生態評估人員/民眾參與意見紀錄表

填表人員 (單位/職稱)	廖凱鎔 (弘益生態有限公司/ 計畫專員)	填表日期	民國 111 年 3 月 24 日
參與項目	<input type="checkbox"/> 現地勘查 <input type="checkbox"/> 施工說明會 <input type="checkbox"/> 訪談 <input type="checkbox"/> 公聽 <input type="checkbox"/> 座談會 <input checked="" type="checkbox"/> 其他 <u>初審</u>	參與日期	民國 111 年 3 月 22 日
參與人員	單位/職稱	參與角色	
陳嘉宏	八色鳥咖啡-湖本生態合作社/經理人	地方 NGO	
吳登立	社團法人雲林縣生態保育協會/理事長	地方 NGO	
廖凱鎔	弘益生態有限公司/ 計畫專員	生態檢核人員	
意見摘要		處理情形回覆	
提出人員(單位/職稱)		回覆人員(單位/職稱)	
陳嘉宏(八色鳥咖啡-湖本生態合作社/經理人)		陳婉婷(森堡工程技術顧問有限公司/工程師)	
<p>1. 本案工區落於八色鳥潛在棲息環境，但因無常流水，環境長期乾涸，應不適於八色鳥繁殖，但仍可能為其覓食場域，相關工程施作須迴避 4-5 月。</p> <p>2. 本區除八色鳥外，應有食蛇龜及石虎等保育類分布，應減少主、支流擾動範圍，以最小面積及最少構造物進行治理。</p>		<p>1. 本案預計約本年度 6 月後發包作業完成，應可避免八色鳥繁殖月份。</p> <p>2. 已重新調整護岸及結束工施作位置，請詳圖 4。</p>

既有石籠已生長有喬木根系

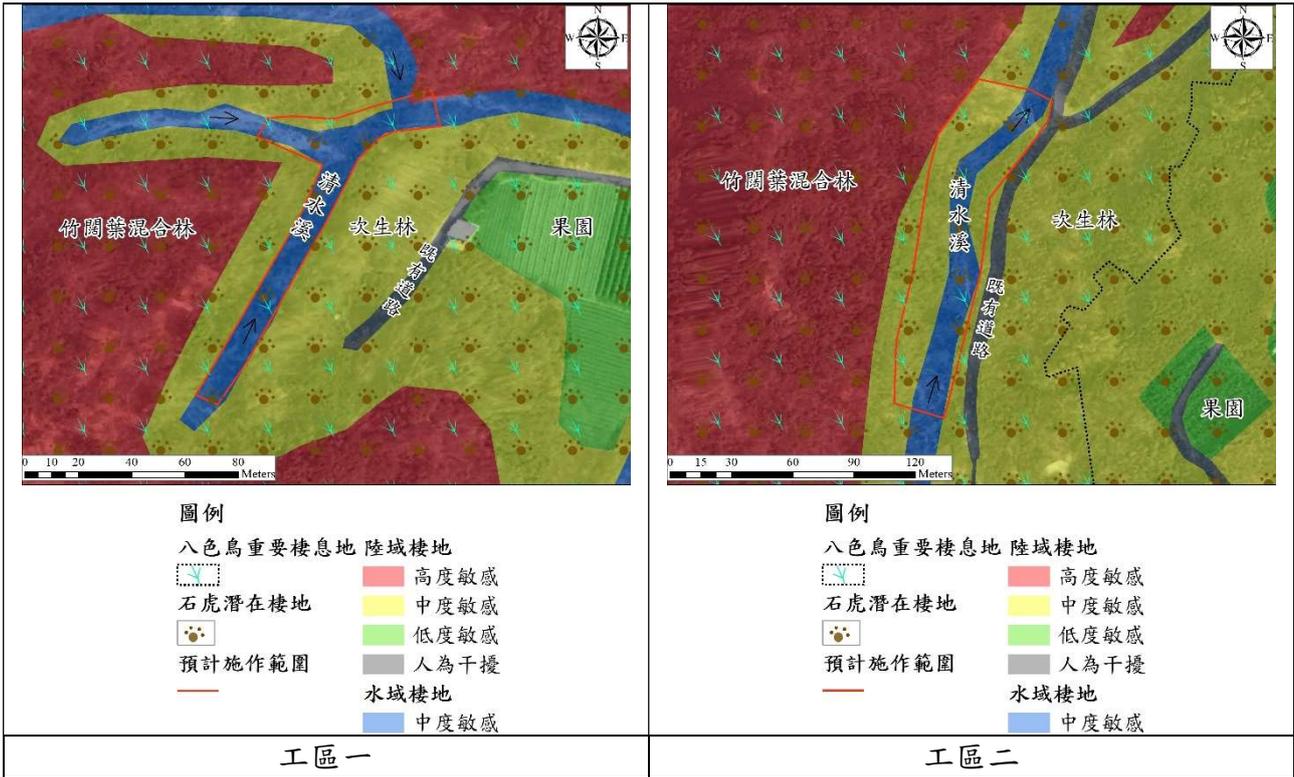
2. 工區一淤積土方量大，須妥善進行土砂平衡及規劃土方堆置區，避免堆放於兩岸植生良好處。
2. 已規劃土砂堆置區於兩坑溝匯流處中心上方平台，請詳圖 4 及 12~16。
3. 既有石籠已生長植被，狀態穩定且融入環境，建議維持不打除及包覆，直接銜接新設石籠。
3. 已避開 A0+020~A0+050 右側既有石籠生長植被段，請詳圖 4。
